BESCHIKKING

Waterwet – vergunning drinkwatervoorziening

Aanvrager	Vitens N.V.
Aangevraagde activiteiten :	Wijziging winvergunning Espelosebroek
Datum ontvangst aanvraag :	07.07.2021
Locatie :	WW winning Espelosebroek, gemeente Rijssen-Holten
Datum beschikking :	16.08.2022
Kenmerk :	D2022-08-002534
Zaaknummer :	2021-005290

Bijlage 1. Het monitoringsmeetnet

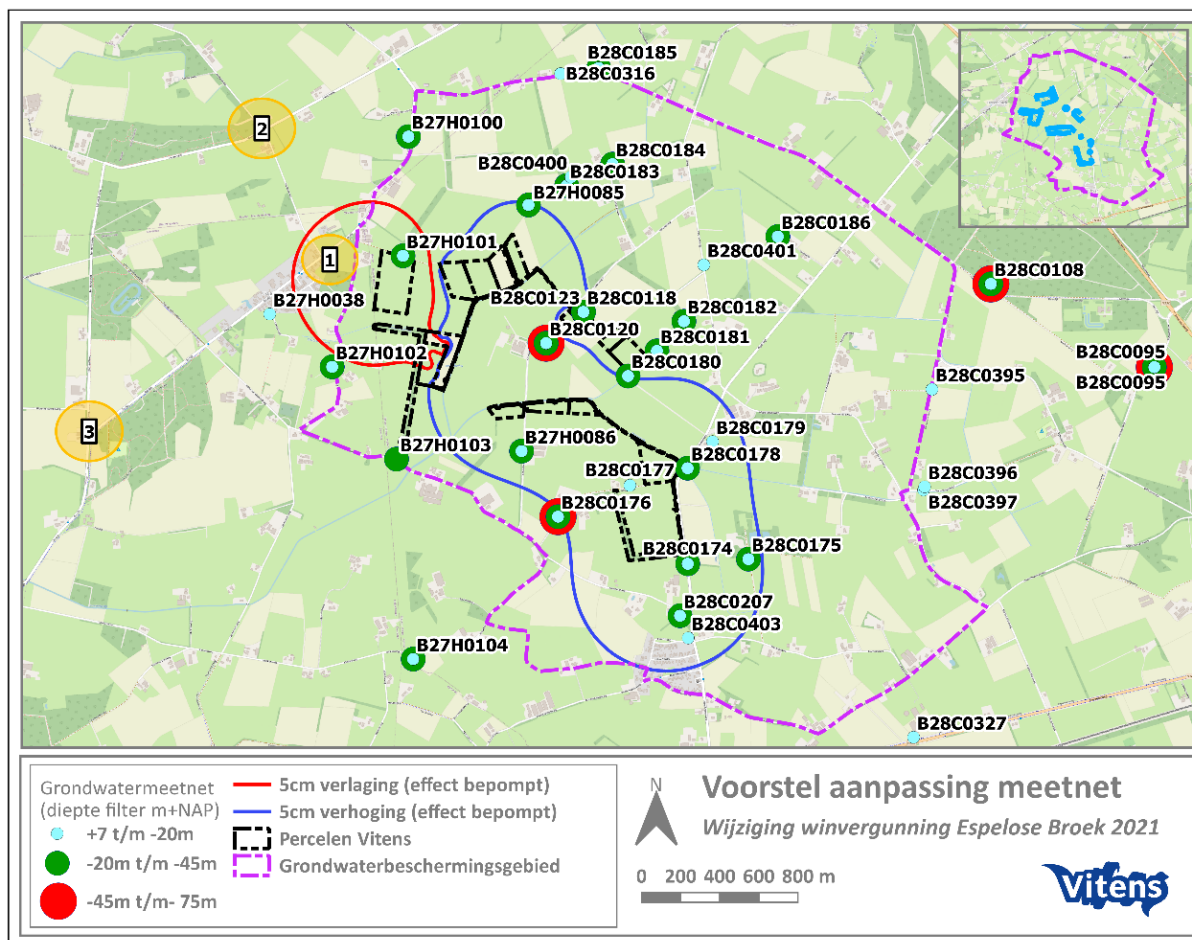
Als gevolg van de wijziging van de vergunning zal het zwaartepunt van de drinkwaterwinning zich verplaatsen in noordwestelijke richting. Om het effect van de aanpassing van de winning goed te kunnen monitoren, stelt Vitens een uitbreiding voor van het peilbuizenmeetnet. Er zullen drie extra peilbuizen worden geplaatst, met zowel een filter in het freatische als in het pompde pakket.

De nieuwe peilbuizen worden geplaatst op de locaties 1, 2 en 3, met filters in het freatische en bepompte pakket.

Wij kunnen instemmen met de voorgestelde uitbreiding van het meetnet en zullen het nieuwe meetnet als voorschrift aan de vergunning verbinden. Hiertoe hebben wij een kaart van dit meetnet als bijlage 1 bij deze vergunning gevoegd.
